改善箇所説明図

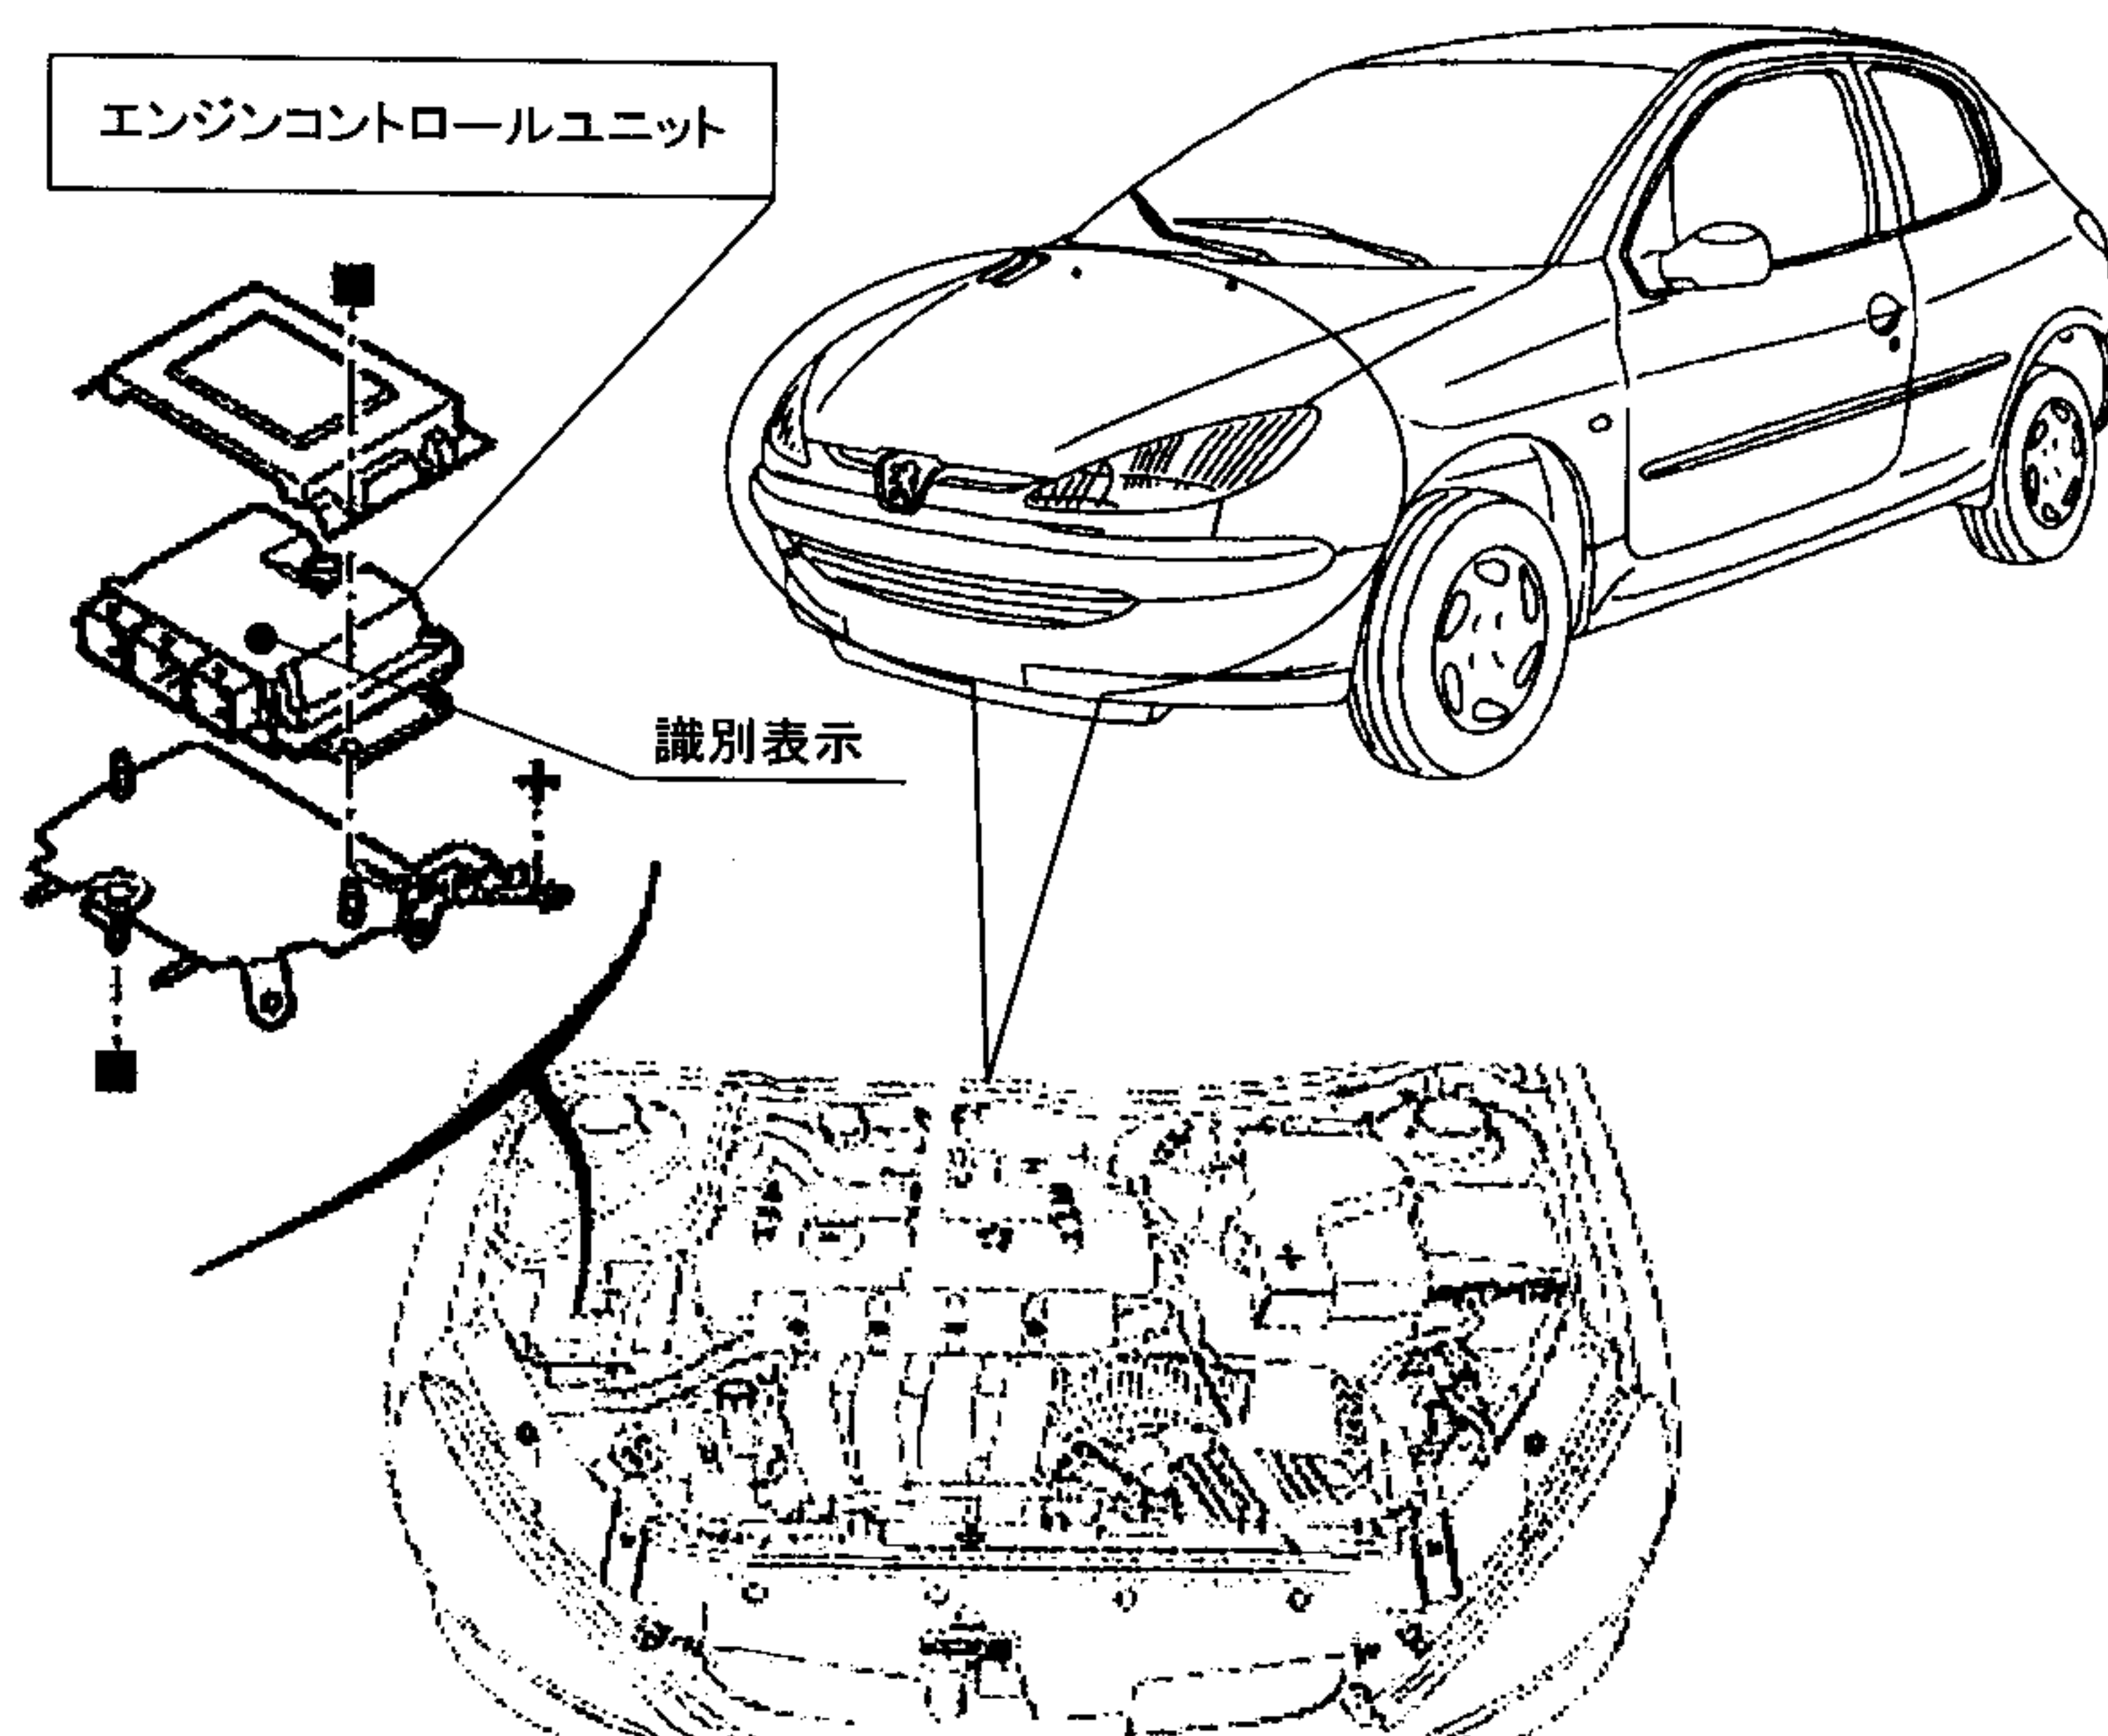
不具合発生箇所

エンジンコントロールユニットのプログラムが不適切なため、スロットルバルブの閉じた位置で、当該バルブの振幅が大きく、電子スロットルモータのストッパーが破損することがある。そのため、エンジン制御がエマージェンシーモードになり、ブレーキ倍力装置に供給される負圧が減少し、ブレーキペダルの踏力が通常より重くなるおそれがある。

全車両、当該エンジンコントロールユニットのプログラムを改訂版に更新し、必要に応じてスロットルバルブを新品に交換する。

対策実施済み車両には、エンジンコントロールユニット上面に白色のペイントでマークを表示する。
